BOLETIN DE SERVICIO

COMPROBACION DEL CARTER EN LOS MOTORES ROTAX TIPO 912 Y 914 (SERIES) SB-912-029UL R2 SB-914-018UL R2

COMPROBACION DEL CARTER EN LOS MOTORES ROTAX® TIPO 912 Y 914 (SERIES) SB-912-029 R2 SB-914-018 R2

Comprobación del carter

Vea figura 1.

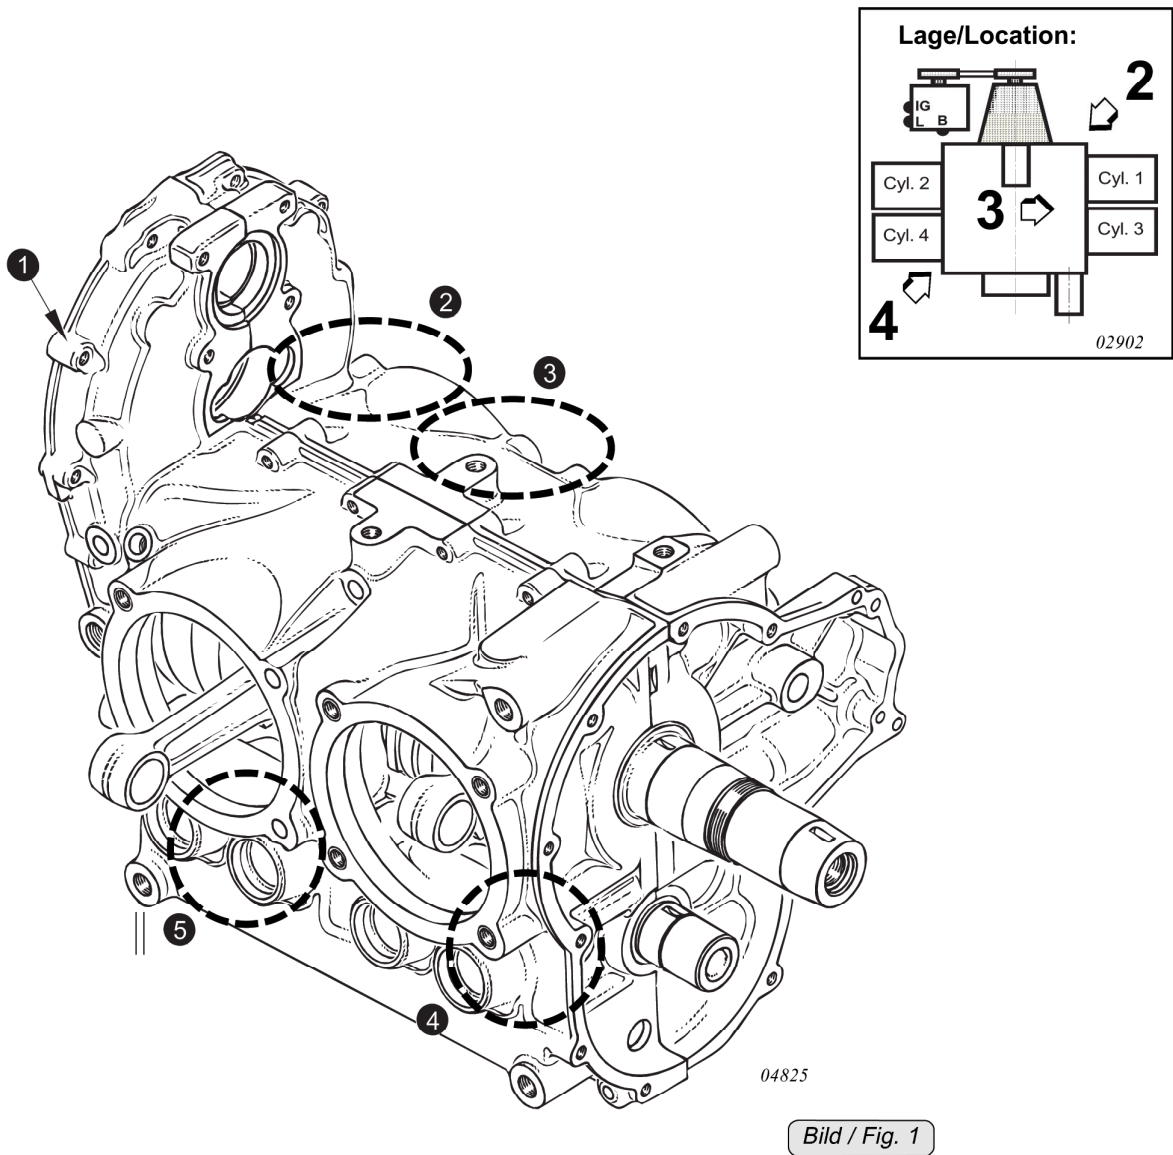
- Inspeccione visualmente el carter (1) y la suspensión del motor en busca de grietas de acuerdo con el actual manual de Mantenimiento.

◆ **NOTA:** Inspeccione visualmente el carter en busca de grietas, especialmente en el área superior del cilindro 1. (2), entre la parte superior del cilindro 1 y 3 (3), parte inferior del cilindro 4 (4) y entre los agujeros de los taques hidráulicos (5) del cilindro 2. Vea figura 1. En aquellos motores que utilicen el difusor de aire ROTAX®. Inspeccione visualmente si hay fugas de aceite en el área (2) y (3). Si son encontradas fugas entonces necesitara una minuciosa investigación para determinar la causa de las fugas de aceite. Si no es encontrado el origen de la fuga (por ejemplo del gobernador), entonces es necesario el desmontaje del difusor de aire.

- Si son detectadas grietas debe de informar al distribuidor ROTAX® mas cercanos y si es necesario el motor debe de ser desmontado del avión y enviado al distribuidor autorizado ROTAX®.
